ZMĚNA č. 1 PROJEKTOVÉ DOKUMENTACE PLATNÁ KE DNI 07.07.2025

ELVOST				projekty elektro návrhy a dodávky osvětlení		nám Krále Jiřího 8, Cheb www.elvost.cz IČO: 46862579 e-mail: elvost@seznam.cz		Paré:
Zodpovědný projektant:		Kontroloval:		Kreslil:		Číslo zakázky:		250503
Ing. Jiří Stehlík		Ing. Jiří Voráč		Josef Dryk		Datum:		07/2025
Stavebník:		Střední zdravotnická škola a vyšší odborná škola Cheb, p.o.		Kraj:		Měřítko:		1:50
Kraj:		Obec:		Cheb		Stupeň:		ZSPD
Akce:		Nové učebny a vstup Střední zdravotnické školy a VOŠ Cheb		Část:		Číslo výkresu:		D.1.e.2
Obsah:		D.1.e Silnoproudá a slaboproudá elektrotechnika		Půdorys silnoproudých rozvodů - m.č. 106, 107, 108

m.č. 106

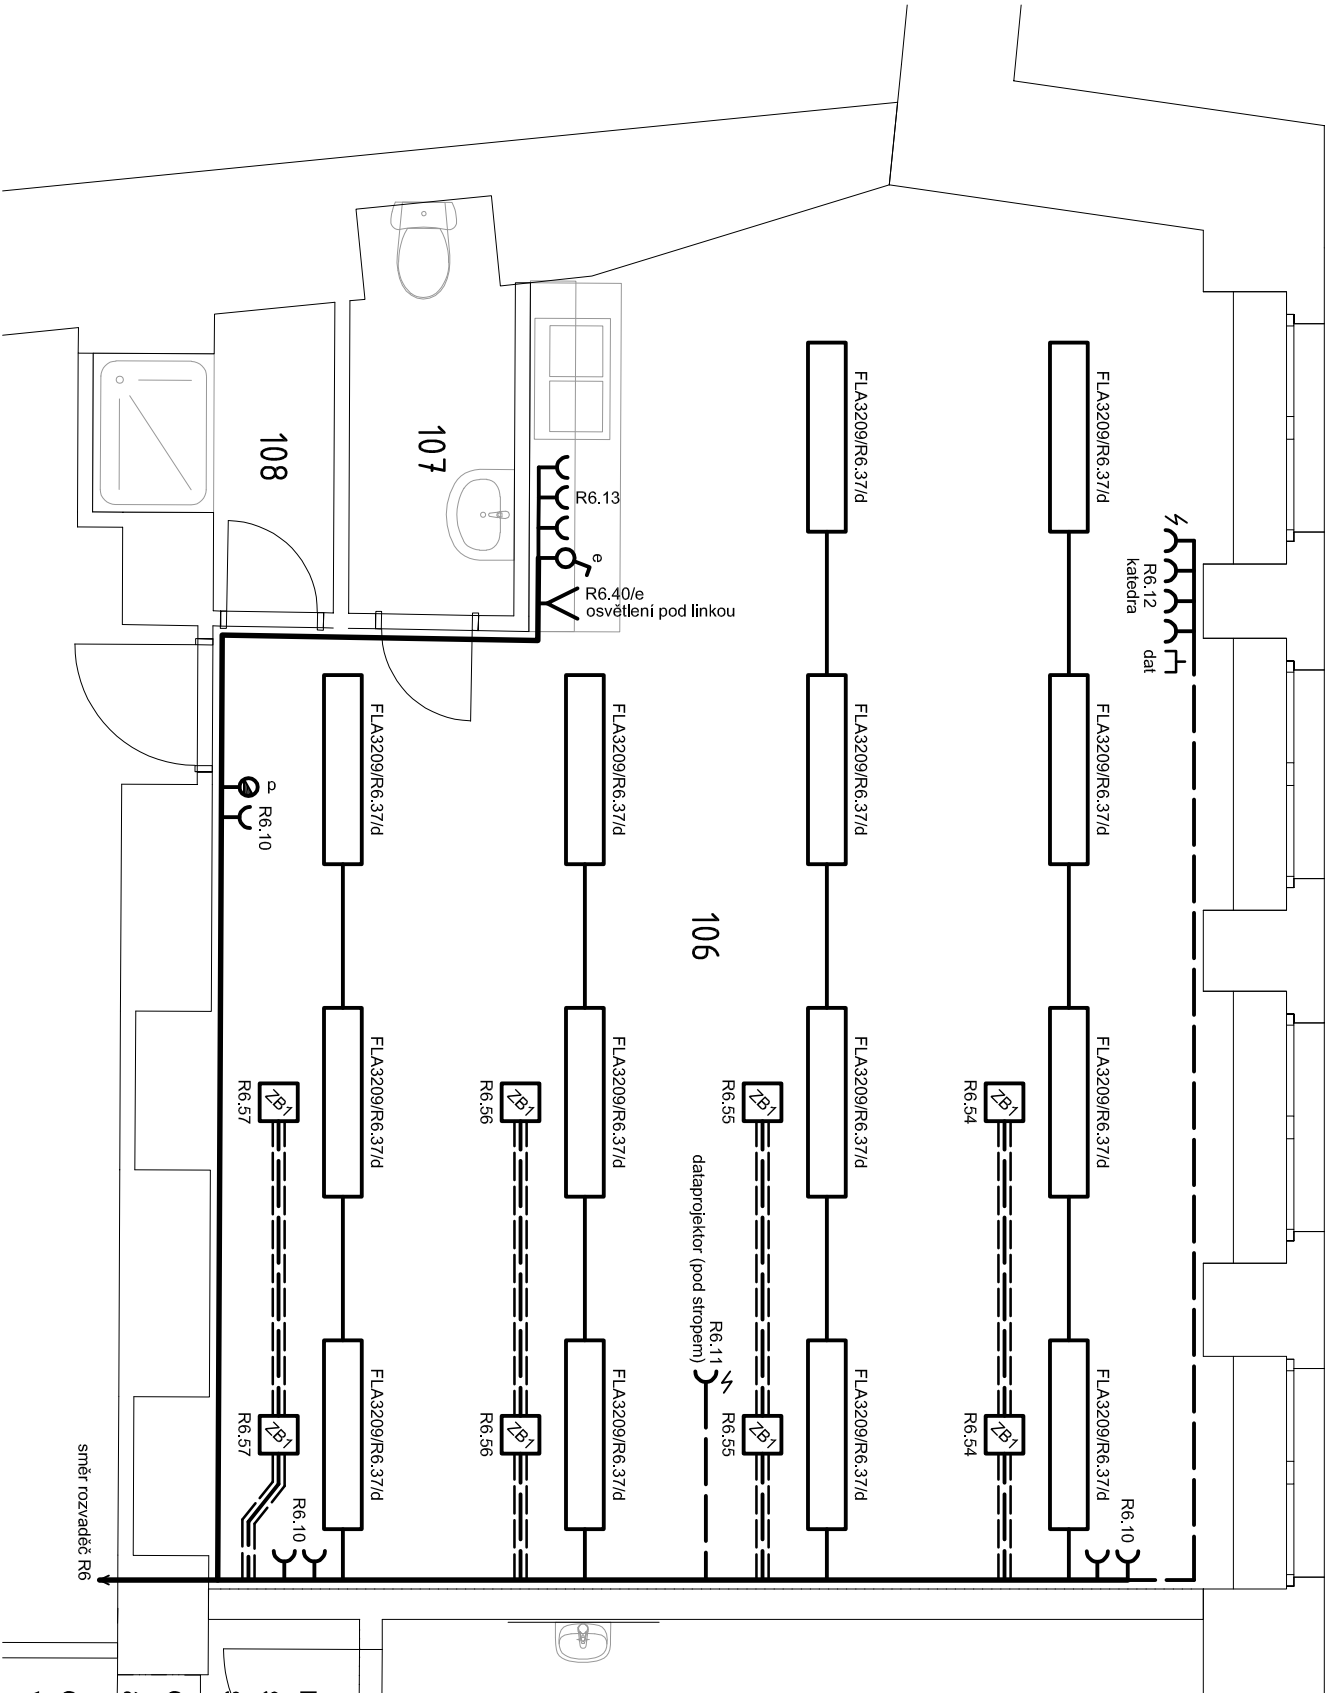
- odstraněny zásuvky mezi 2. a 3. oknem,
- odstraněny zásuvky pro interaktivní tabuli a dataprojektor,
- přidána zásuvka pro dataprojektor na strop,
- přidány zásuvkové podlahové boxy pro fyzioterapeutická lehátka.

- odstraněn návrh elektroinstalace, bude zachována stávající.
